## ACTA DE JUNTA DE ACLARACIONES

### LICITACIÓN PÚBLICA NACIONAL MIXTA No. LO-011L5X002-E1-2019

### “REMODELACIÓN Y MANTENIMIENTO DE LA UNIDAD DE CAPACITACIÓN EN INFORMÁTICA DEL CONALEP DE LA CIUDAD DE MÉXICO”

06 DE ABRIL DE 2019

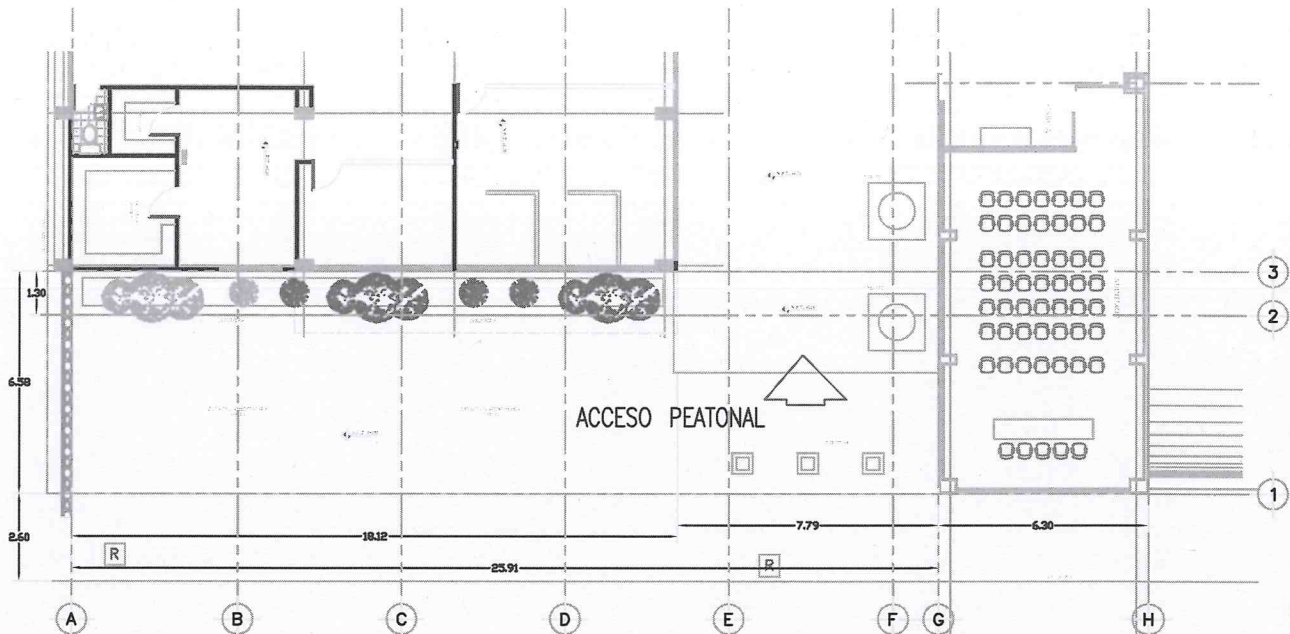
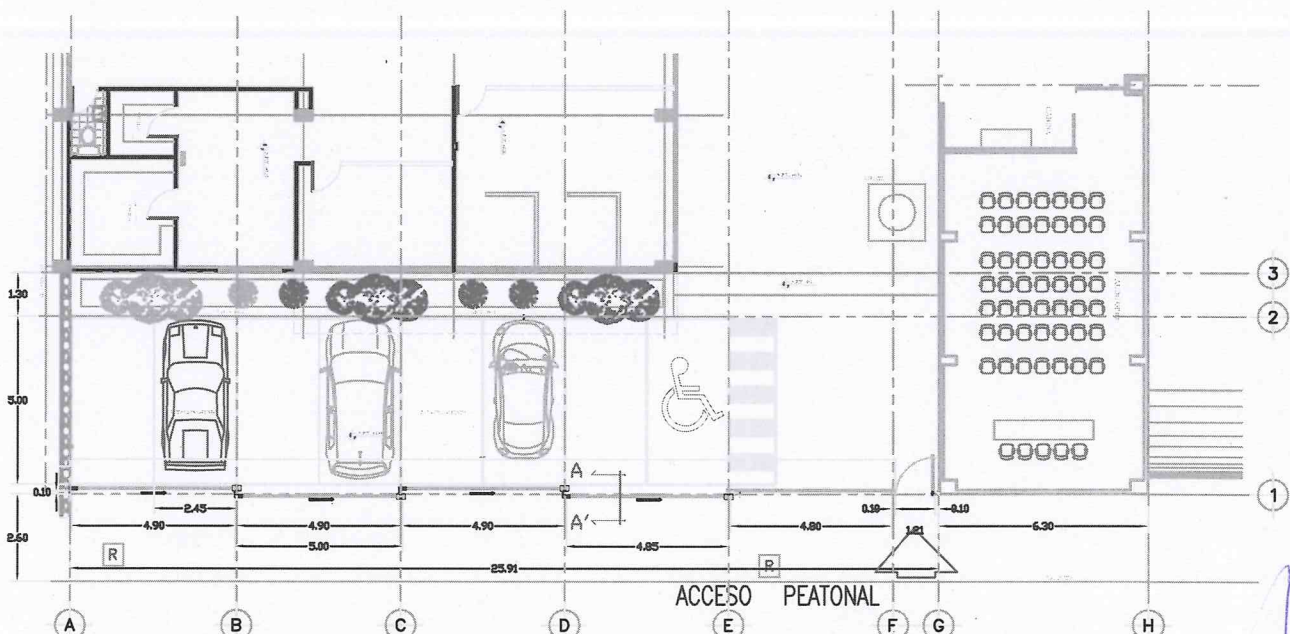
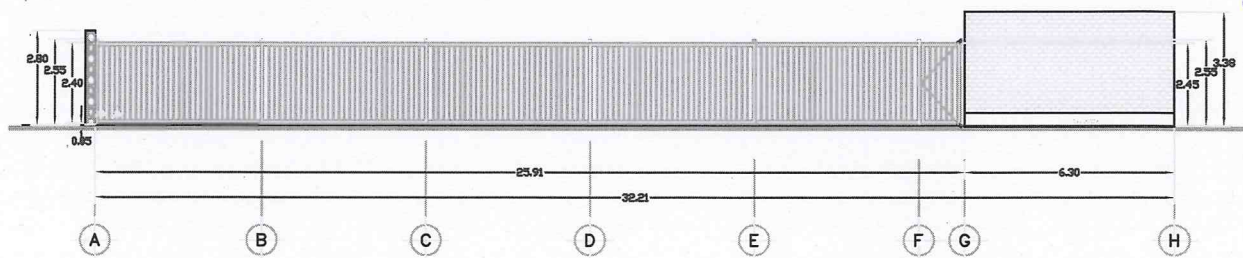
10. Se incluyen dos croquis relativos a la partida 60, adaptación de estacionamiento y dos croquis correspondientes a la partida 20, cocinetas y servicios sanitarios edificio 1.
